30原機(科保)006
平成30年4月6日

「原子力科学研究所原子力事業者防災業務計画」の読み替えについて(連絡)

原子力科学研究所原子力事業者防災業務計画読み替え表

読み替え前 (平成30年1月22日修正版)	読み替え後 (平成30年4月1日から適用)	理由
<p>別図-2 (3) 原子力科学研究所内通報連絡系統</p>	<p>別図-2 (3) 原子力科学研究所内通報連絡系統</p>	<p>組織名称変更</p>

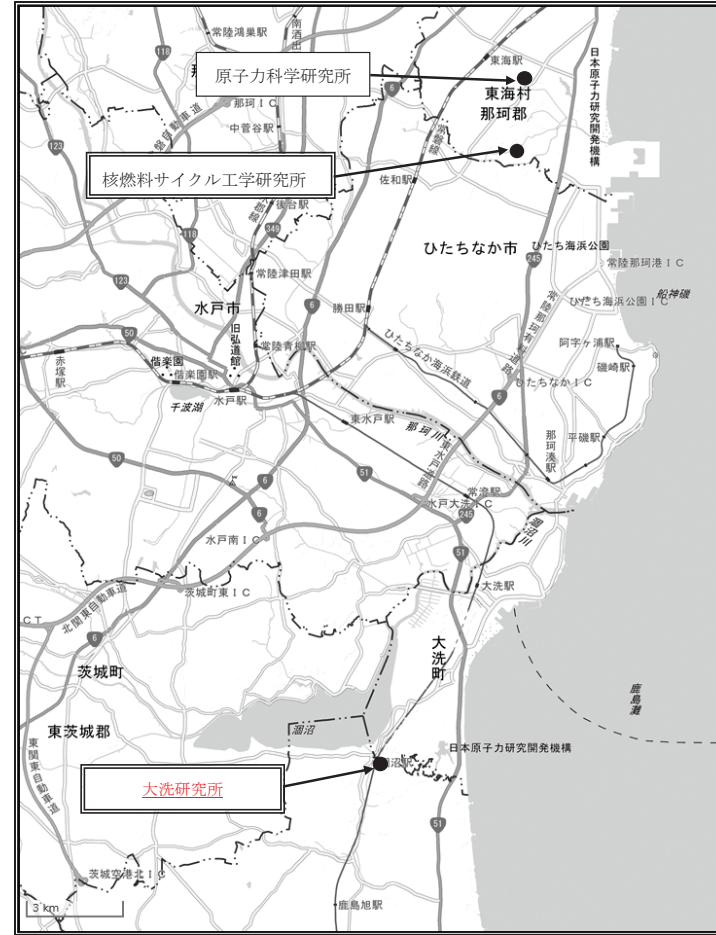
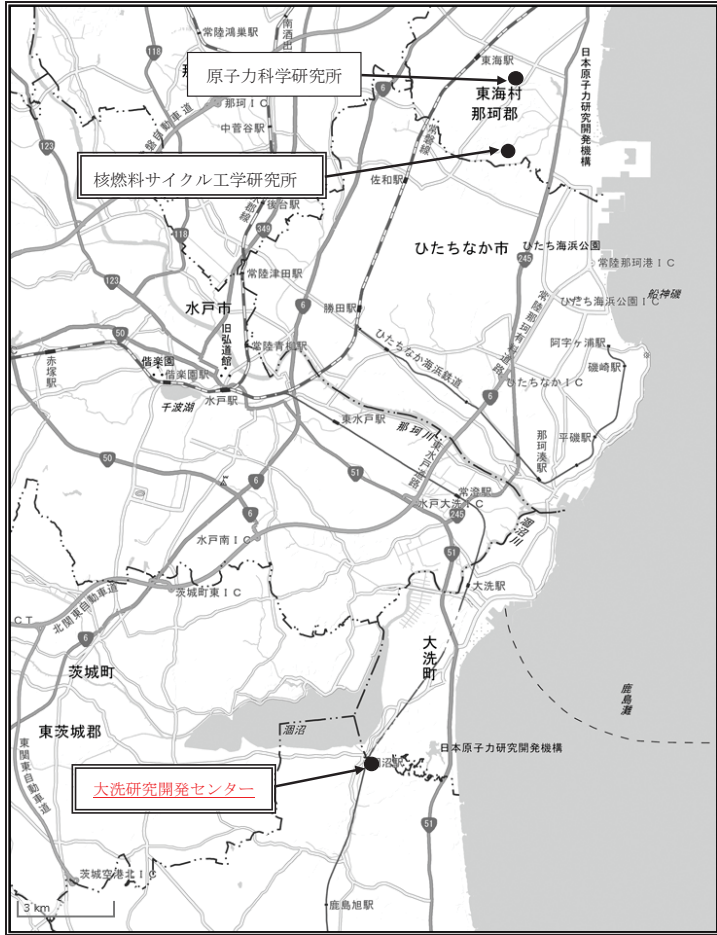
組織名称変更
